FRÄSMASCHINE

BD780E----A

R10004

Heimwerkerfräse

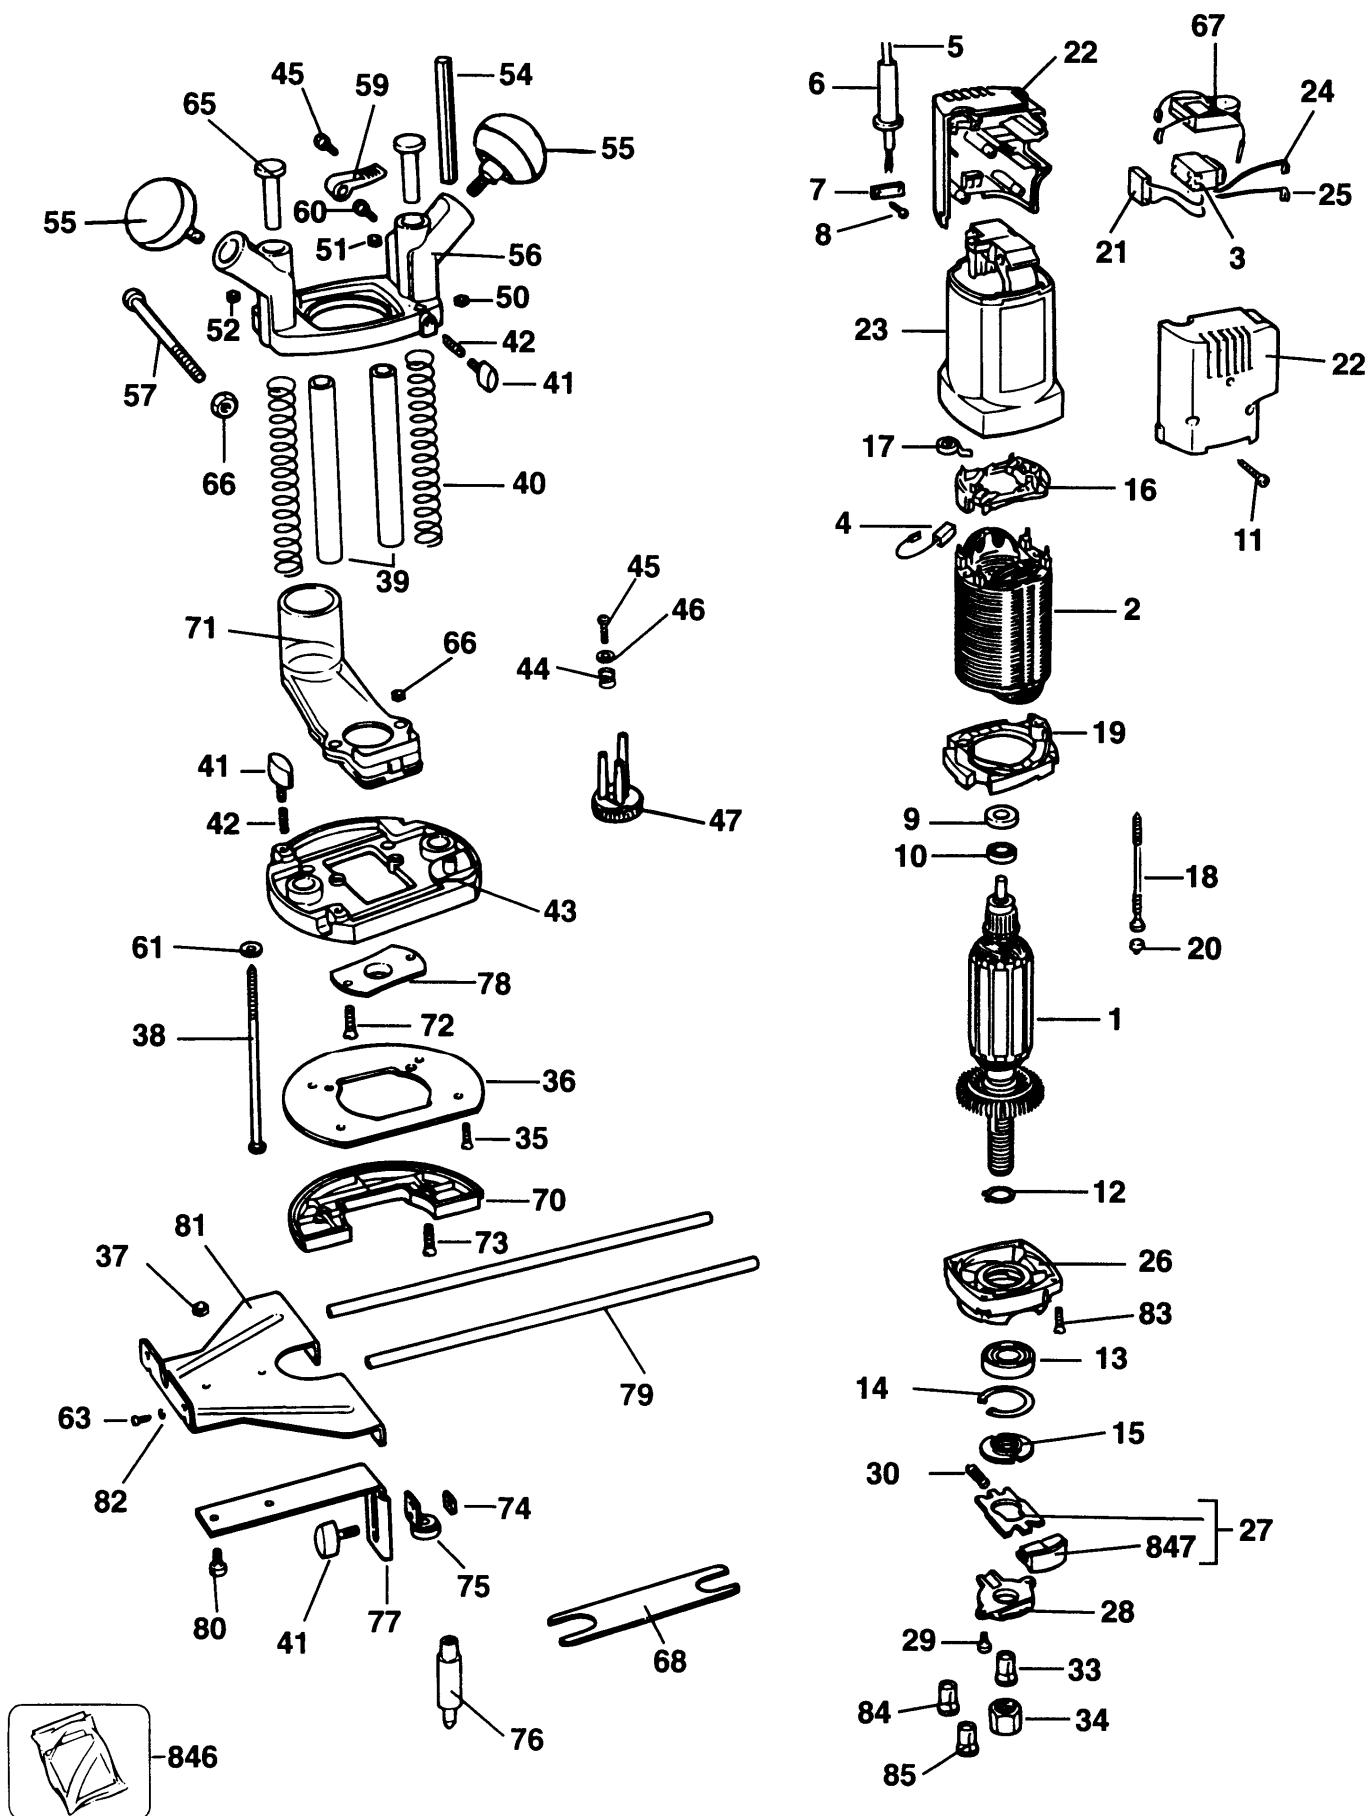
Rüsten Sie auf Spindelverriegelungsknopf (27) um.

Geht eine Einheit zur Reparatur ein, ist nachzuprüfen, ob sie den umgerüsteten Knopf hat.

Falls nicht, ist vor dem Rückversand der Einheit die folgende Umrüstung durchzuführen. Der neuere Knopf ist größer und hat ein gerilltes Aussehen.

Bei dem moderneren Knopf muß dieser heruntergedrückt werden, um den Motorsatz von der Grundplatte zu entfernen.

Der alte Knopf kann von der Spindelverriegelungsplatte (ZSB = 27) abgezogen werden.

Der Tiefeneinsteller, Teil 47, ist modifiziert worden, er wird jetzt als kompletter Plastiksatz geliefert und erfordert nicht länger die einzelnen Stifte, Teile 49, 50, 51, oder die Muttern, Teil 48.

Der Griffhalter, Teil 56, ist modifiziert worden und enthält nun Muttern innerhalb des Halters, mit denen sich die Knöpfe, Teil 55, und die Feststellhebel, Teile 41, 59 befestigen lassen. Der neue Griffhalter wird als Untereinheit geliefert, die die neuen Muttern, Teile 50, 51, 52 enthält.

Der Umrüstknopf ist als getrenntes Teil erhältlich.

Setzen Sie den neuen Knopf auf und vergewissern Sie sich, daß er fest sitzt.

Ziehen Sie die Feststellschraube des Motors (57) auf 3,5 Nm an.
